SOLUCIÓN PARA RUIDOS EN LA ZONA

DE LA CORREA AUXILIAR

INFORMACIÓN TÉCNICA N.º 1108

Astra H, Signum, Vectra C, Zafira B

Figura 1: Cambio de polea rígida a una polea libre de alternador

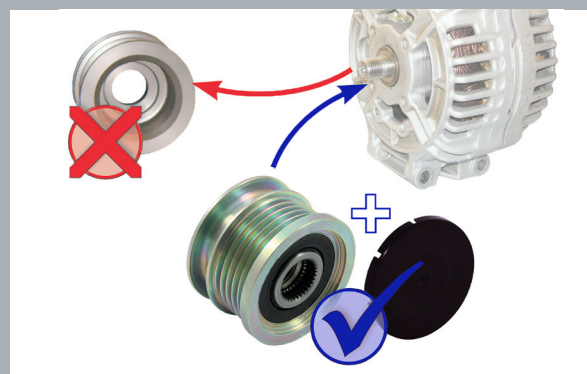
Debido a fuertes oscilaciones de la correa nervada, se pueden producir ruidos en los modelos mencionados anteriormente equipados con la polea del alternador rígida.

RUVILLE recomienda cambiar la polea del alternador rígida por la polea libre de alternador 55379 en los vehículos afectados. **Atención: Deben respetarse en todo momento las instrucciones de montaje suministradas.**

Como solución técnica, RUVILLE ofrece para estos vehículos una polea libre de alternador. Esta polea reduce las cargas dinámicas en la transmisión del grupo auxiliar y evita, de este modo, que se produzcan ruidos.
